LuK Service Info

Part Nr. 228 0154 10 – 280/280mm TGU6

TB1035

Info: New design / Neues Design / Nouvelle conception / Nuevo diseño / Nuovo disegno / Nuovo segno

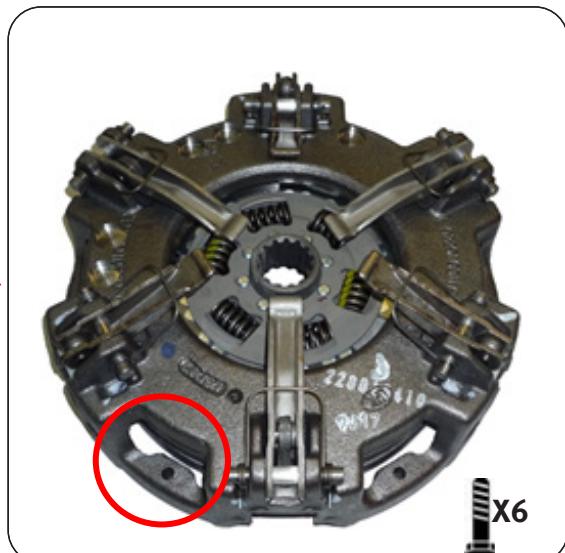
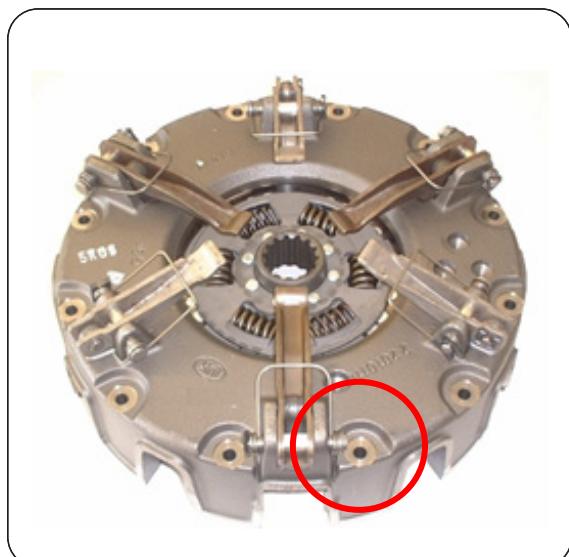
This new design utilises the latest clutch technology, using a vented housing for improved cooling and heat dispersal. Fully interchangeable with existing clutches with no modifications required to vehicle or flywheel. A new fixation bolt set 411 0033 11 6 x M8 x 1.25 x 45 mm + Conical washer is supplied with new designs to accommodate the lower housing.
